ADDENDA N° 2

Titre: Éclairage des façades – Ambassade du Canada – Paris - France

Numéro de l'avis d'appel d'offres: 19-145757

Rapport de vérification des dispositifs d'ancrage destinés aux techniques d'accès sur corde et destinés à la protection contre les chutes de hauteur.

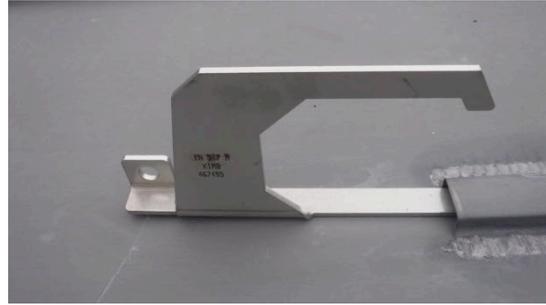
3.1 Aspect général	-SATISFAISANT	X
3.2 État apparent de la fixation sur la structure	<u>-INSATISFAISANT : nous avons constaté un jeu important dans la mise en œuvre de la fixation du crochet.</u>	X

Les examens ont fait apparaître des défauts et anomalies, les équipements ne peuvent être maintenus en exploitation.

Platine intermédiaire.

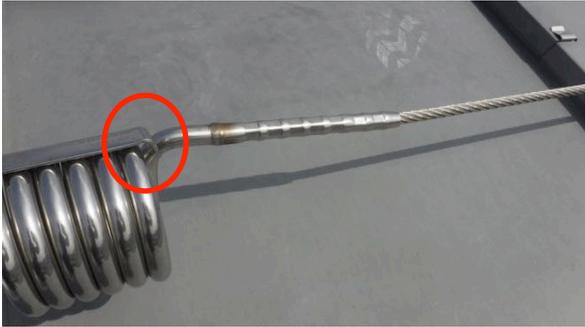
- INSATISFAISANT : le nombre de sertissage ne respecte pas les préconisations de la notice du fabricant.

- INSATISFAISANT : fixation défectueuse d'une cheville à bascule identifiée d'une croix.

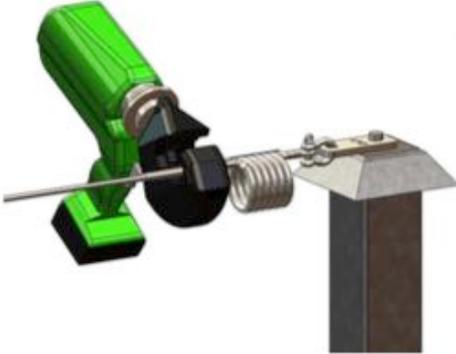
Départ	688	par sens du câble																																																
Fin	895	par sens du câble																																																
INTER	600	par sens de la chute																																																
FLECHE																																																		
FLECHE MAX	1,44 m																																																	
<p>- INSATISFAISANT : la tension du câble ne respecte pas les préconisations du fabricant.</p>	<p>Note de calcul du fabricant : non communiquée. Absence de dossier technique.</p>

Selon notice du fabricant

<p>Tendre la ligne de vie jusqu'à ce que la dernière spire touche le pli du plat situé sur le dessus :</p>  <p>Les spires s'écartent alors de 1.2mm. La tension est alors comprise entre 60 et 80daN.</p>	 <p>Ajustez la longueur du câble en ayant pris soin de scotcher le câble au niveau de la coupe afin d'avoir une finition propre.</p>
<p>Montage du câble avec sertissage Sertir l'absorbeur (5 sertissages écartés de 3mm). :</p>
